STACY施設 設工認(第3回申請)の変更について

日本原子力研究開発機構 原子力科学研究所
臨界ホット試験技術部

令和5年11月●日

設工認変更の背景と変更概要-1

工事フローシート(既認可)

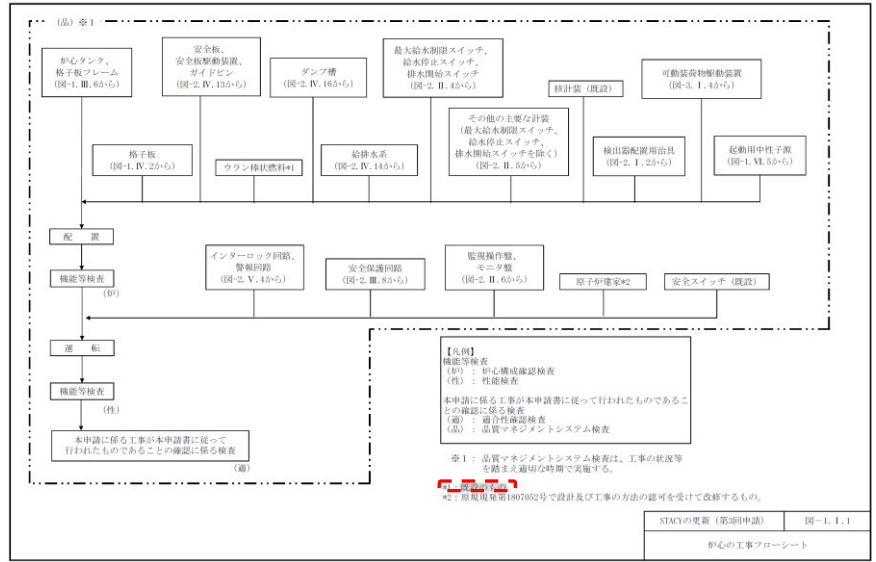
原子炉本体のうち「I. 炉心」の「4. 工事の方法」の機能等検査について、使用前事業者検査の際の受検炉心の考え方を追記する。また、工事フローシートに記載した使用燃料体を既存の燃料400本に限定する。

使用燃料体を既存の燃料400本に限定するため、以下のとおり記載を修正する。

(変更後)

既設のもの。

図1(1) STACY の起動用中性子源の挿入位置による効果(臨界水位40cm)

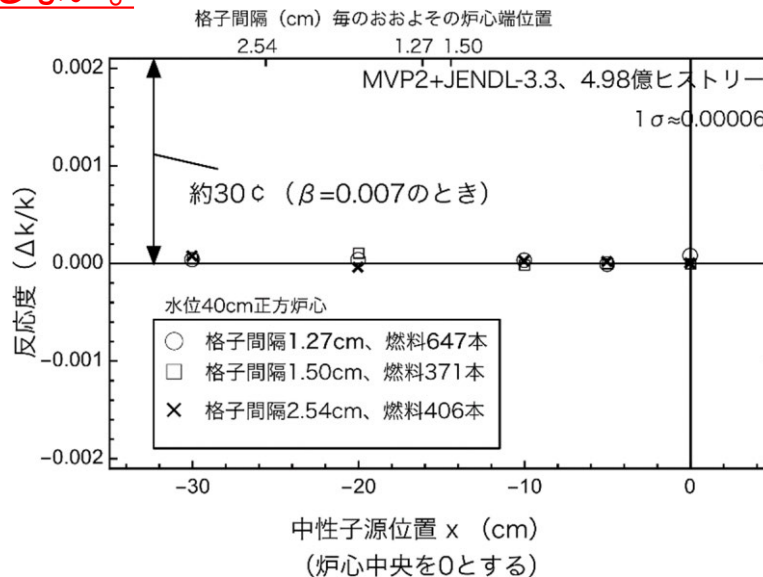
添付計算書に示していた棒状燃料400本を超える評価結果について、400本以下の結果に修正する、又は、400本を超える評価結果のままで問題ない理由を追記する。

400本を超える評価結果について、炉心の大きさ(棒状燃料の装荷本数)によらず、起動用中性子源が運転に及ぼす影響は無視することができることを追記。

以上のことから、起動用中性子源が運転に及ぼす影響は無視することができる。なお、本評価は起動用中性子源の反応度効果が無視できることを示す解析であり、炉心の大きさ(棒状燃料の装荷本数)は結果に影響しない。

中性子実効増倍率が最大となった炉心
(格子間隔1.50cm、水位110cm、燃料250本)と
安全板(黄色線)の位置関係

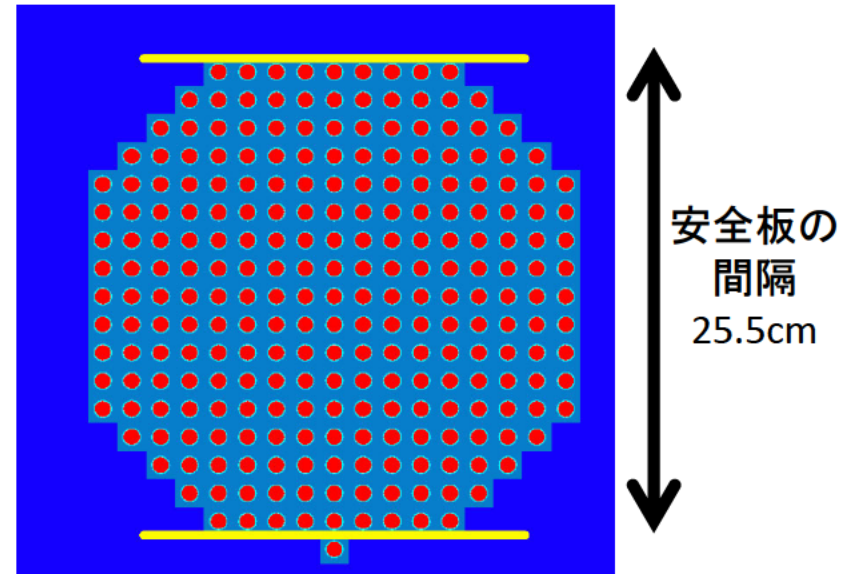
- 安全板挿入時の中性子実効増倍率がなるべく大きくなる炉心の傾向を整理すると、以下のとおりとなる。

- 基本炉心(1)において、炉心が大きくなるにつれて中性子実効増倍率が微増する傾向が見られたが、炉心が小さくなり安全板の間隔に近づくと(熱中性子束分布と安全板の位置関係により)中性子実効増倍率が増大する傾向も見られた。ワンロッドスタックマージン評価において最大となったのは、安全板の間隔と炉心の大きさがほぼ同等の円筒炉心である。

以上の結果から、以下の炉心にて使用前事業者検査を受検することとしたい。なお、炉心構成に当たっては、原子力科学研究所原子炉施設保安規定に定める手続きに従って詳細解析を行い、その結果を臨界水位及び棒状燃料本数に反映する。
